Verslag huishoudelijke elektrische installatie op laagspanning en zeer lage spanning**Algemeen:**

Referentie: 011-20260807-02	Datum controle: 07/08/2026
Keurder: 011

Eigenaar: Nuyens	EAN-code: 541448820040288602
Adres installatie: Emmalei 35, 2930 - Brasschaat	Nummer teller(s): 1SAG1100538657
Distributienetbeheerder installatie: Fluvius	
Datum uitvoering installatie: ☒ Vóór 01/10/1981 ☒ Tussen 01/10/1981 en 01/06/2020 ☐ Vanaf 01/06/2020	
Type: ☒ Wooneenheid ☐ Niet-huishoudelijk ☐ PV ☐ Batterij ☐ Laadpaal

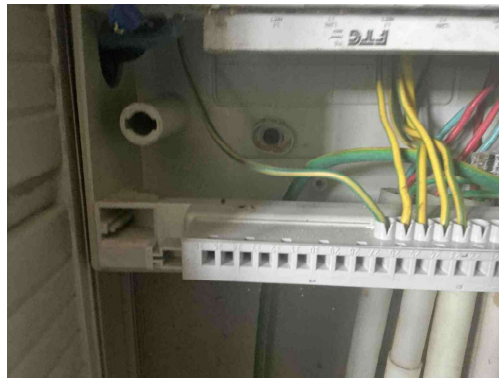
Inbreuk(en):

B17 - De voedingsspanning is niet op elk bord vermeld (Boek 1: 3.1.3.3).
Opmerking: Oa bord 1

Inbreuk(en):

B17 - De voedingsspanning is niet op elk bord vermeld (Boek 1: 3.1.3.3).
Opmerking: Oa bord 1

Inbreuk(en):

T21 - Het elektrisch materieel is niet geplaatst volgens de voorschriften van de fabrikant/ regels van goed vakmanschap . (Boek 1: 1.4.1.3)

Opmerking: Oa ophangvijzen bord 1

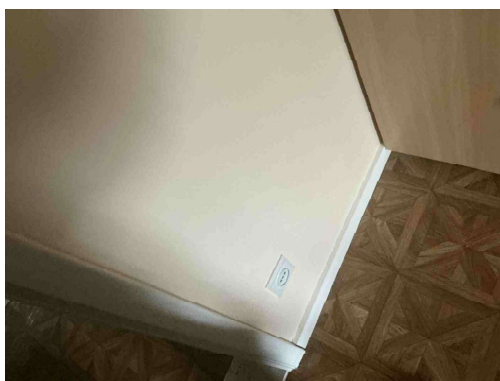
Inbreuk(en):

C27 - Het gebruik van geleiders van het type VTLMB (côte-à-côte) is niet toegestaan (Boek 1: 1.4.2.1).

Opmerking: Oa garage

C21 - Het gebruik van geleiders van het type VOB, zonder bijkomende afscherming is niet toegestaan (Boek 1: 5.2.9.6).

Opmerking: Oa garage

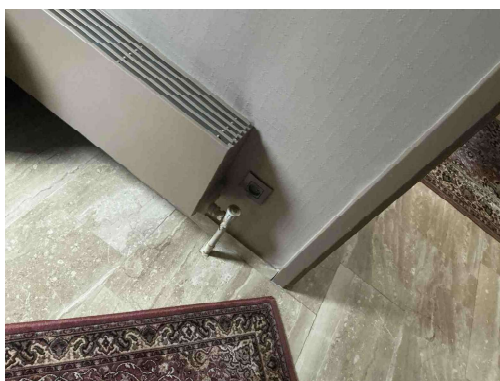
Inbreuk(en):

A20 - Er bevindt zich een contactdoos zonder beschermingsgeleider in de elektrische installatie. Deze is niet geplaatst achter een differentieelstroombeschermingsinrichting met grote (max. 30mA) of zeer grote (max. 10mA) gevoeligheid.

Opmerking: Oa woonkamer, inkom, slaapkamers, ...

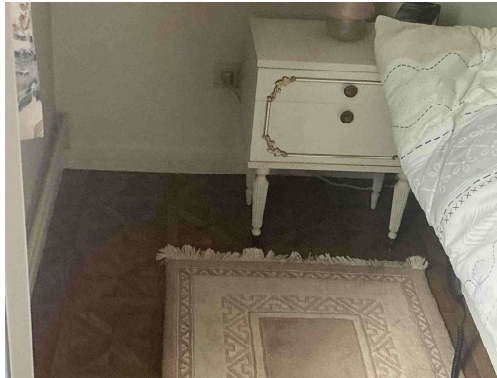
Inbreuk(en):

A20 - Er bevindt zich een contactdoos zonder beschermingsgeleider in de elektrische installatie. Deze is niet geplaatst achter een differentieelstroombeschermingsinrichting met grote (max. 30mA) of zeer grote (max. 10mA) gevoeligheid.

Opmerking: Oa woonkamer, inkom, slaapkamers, ...

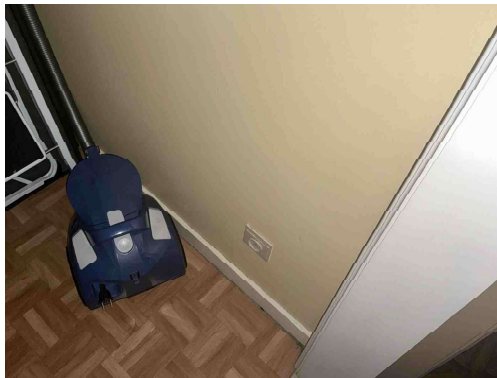
Inbreuk(en):

A20 - Er bevindt zich een contactdoos zonder beschermingsgeleider in de elektrische installatie. Deze is niet geplaatst achter een differentieelstroombeschermingsinrichting met grote (max. 30mA) of zeer grote (max. 10mA) gevoeligheid.

Opmerking: Oa woonkamer, inkom, slaapkamers, ...

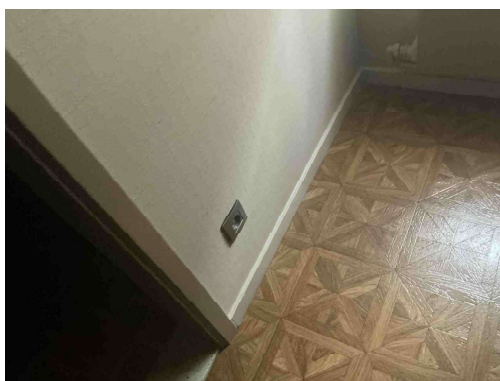
Inbreuk(en):

A20 - Er bevindt zich een contactdoos zonder beschermingsgeleider in de elektrische installatie. Deze is niet geplaatst achter een differentieelstroombeschermingsinrichting met grote (max. 30mA) of zeer grote (max. 10mA) gevoeligheid.

Opmerking: Oa woonkamer, inkom, slaapkamers, ...

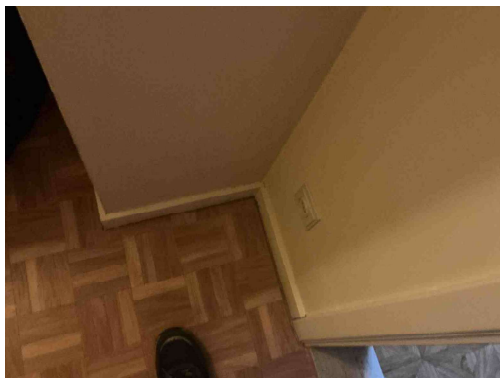
Inbreuk(en):

A20 - Er bevindt zich een contactdoos zonder beschermingsgeleider in de elektrische installatie. Deze is niet geplaatst achter een differentieelstroombeschermingsinrichting met grote (max. 30mA) of zeer grote (max. 10mA) gevoeligheid.

Opmerking: Oa woonkamer, inkom, slaapkamers, ...

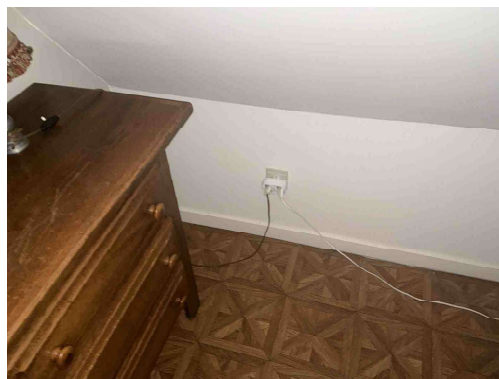
Inbreuk(en):

A20 - Er bevindt zich een contactdoos zonder beschermingsgeleider in de elektrische installatie. Deze is niet geplaatst achter een differentieelstroombeschermingsinrichting met grote (max. 30mA) of zeer grote (max. 10mA) gevoeligheid.

Opmerking: Oa woonkamer, inkom, slaapkamers, ...

Inbreuk(en):

A20 - Er bevindt zich een contactdoos zonder beschermingsgeleider in de elektrische installatie. Deze is niet geplaatst achter een differentieelstroombeschermingsinrichting met grote (max. 30mA) of zeer grote (max. 10mA) gevoeligheid.

Opmerking: Oa woonkamer, inkom, slaapkamers, ...

C38 - Het gebruikte kabeltype (snoerkabel) voldoet niet aan de specificaties die van toepassing zijn op voedingsleidingen voor vaste installatie (Boek 1: 1.4.2.1, 5.2.6.2).

Opmerking: Oa slaapkamer

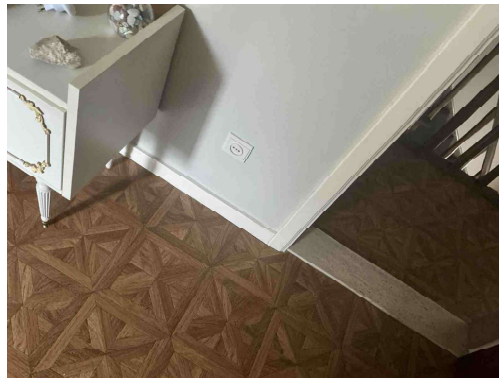
Inbreuk(en):

A20 - Er bevindt zich een contactdoos zonder beschermingsgeleider in de elektrische installatie. Deze is niet geplaatst achter een differentieelstroombeschermingsinrichting met grote (max. 30mA) of zeer grote (max. 10mA) gevoeligheid.

Opmerking: Oa woonkamer, inkom, slaapkamers, ...

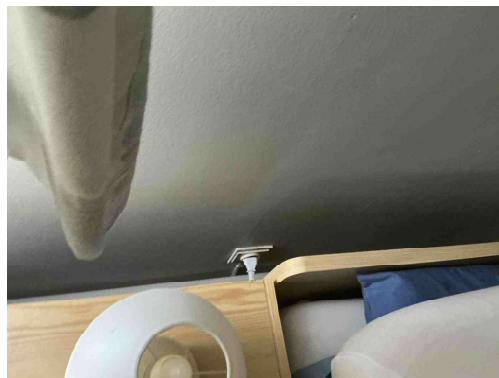
Inbreuk(en):

A20 - Er bevindt zich een contactdoos zonder beschermingsgeleider in de elektrische installatie. Deze is niet geplaatst achter een differentieelstroombeschermingsinrichting met grote (max. 30mA) of zeer grote (max. 10mA) gevoeligheid.

Opmerking: Oa woonkamer, inkom, slaapkamers, ...

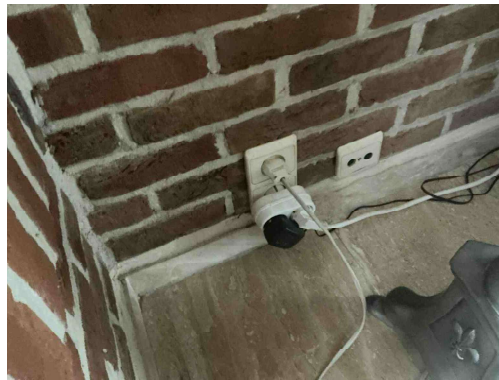
Inbreuk(en):

A20 - Er bevindt zich een contactdoos zonder beschermingsgeleider in de elektrische installatie. Deze is niet geplaatst achter een differentieelstroombeschermingsinrichting met grote (max. 30mA) of zeer grote (max. 10mA) gevoeligheid.

Opmerking: Oa woonkamer, inkom, slaapkamers, ...

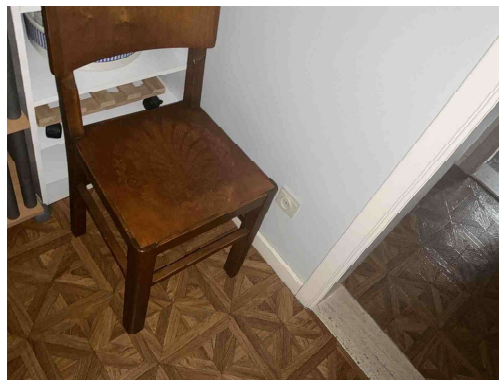
Inbreuk(en):

A20 - Er bevindt zich een contactdoos zonder beschermingsgeleider in de elektrische installatie. Deze is niet geplaatst achter een differentieelstroombeschermingsinrichting met grote (max. 30mA) of zeer grote (max. 10mA) gevoeligheid.

Opmerking: Oa woonkamer, inkom, slaapkamers, ...

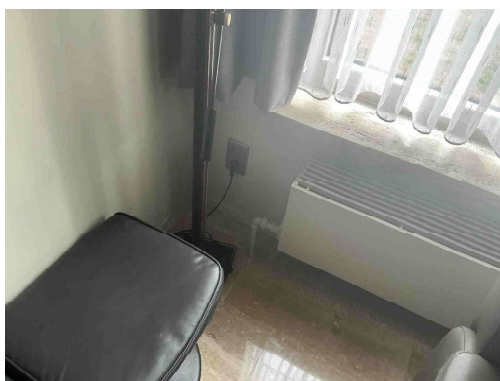
Inbreuk(en):

A20 - Er bevindt zich een contactdoos zonder beschermingsgeleider in de elektrische installatie. Deze is niet geplaatst achter een differentieelstroombeschermingsinrichting met grote (max. 30mA) of zeer grote (max. 10mA) gevoeligheid.

Opmerking: Oa woonkamer, inkom, slaapkamers, ...

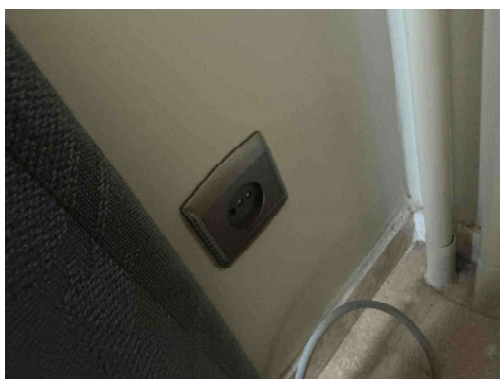
Inbreuk(en):

A20 - Er bevindt zich een contactdoos zonder beschermingsgeleider in de elektrische installatie. Deze is niet geplaatst achter een differentieelstroombeschermingsinrichting met grote (max. 30mA) of zeer grote (max. 10mA) gevoeligheid.

Opmerking: Oa woonkamer, inkom, slaapkamers, ...

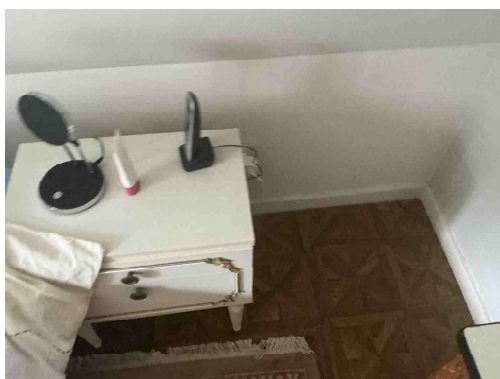
Inbreuk(en):

A20 - Er bevindt zich een contactdoos zonder beschermingsgeleider in de elektrische installatie. Deze is niet geplaatst achter een differentieelstroombeschermingsinrichting met grote (max. 30mA) of zeer grote (max. 10mA) gevoeligheid.

Opmerking: Oa woonkamer, inkom, slaapkamers, ...

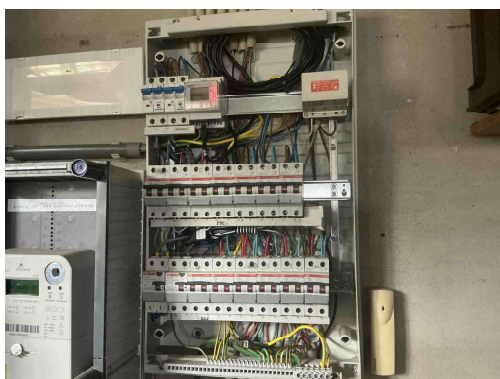
Inbreuk(en):

A20 - Er bevindt zich een contactdoos zonder beschermingsgeleider in de elektrische installatie. Deze is niet geplaatst achter een differentieelstroombeschermingsinrichting met grote (max. 30mA) of zeer grote (max. 10mA) gevoeligheid.

Opmerking: Oa woonkamer, inkom, slaapkamers, ...
